## VIVIANI, P.ZZA F.

**1685**

### Descrizione prestazionale dell'intervento

### Foto del rilievo

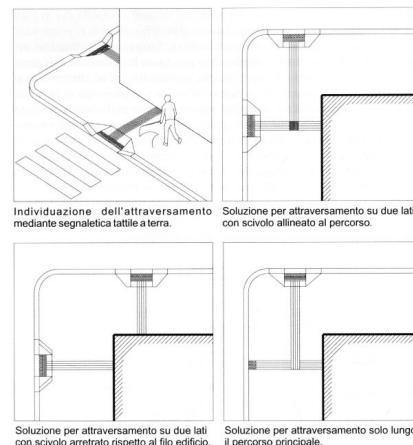
**Intercettazione dell'attraversamento pedonale** attraverso la **collocazione di adeguata segnaletica tattile sul marciapiede**.  
Se non vi è semaforo, sarà sufficiente sbarrare il marciapiede, all'altezza del centro della zona zebra, con il Codice di DIREZIONE RETTILINEA che terminerà 40 cm prima del confine fra scivolo e zona carrabile con il Codice di PERICOLO VALICABILE che deve coprire tutta la luce dello scivolo.

Inadeguatezza di segnalazione tattile per non vedenti

La segnaletica necessaria per l'intercettazione della passaggio pedonale deve essere collocata su entrambi i lati dell'attraversamento
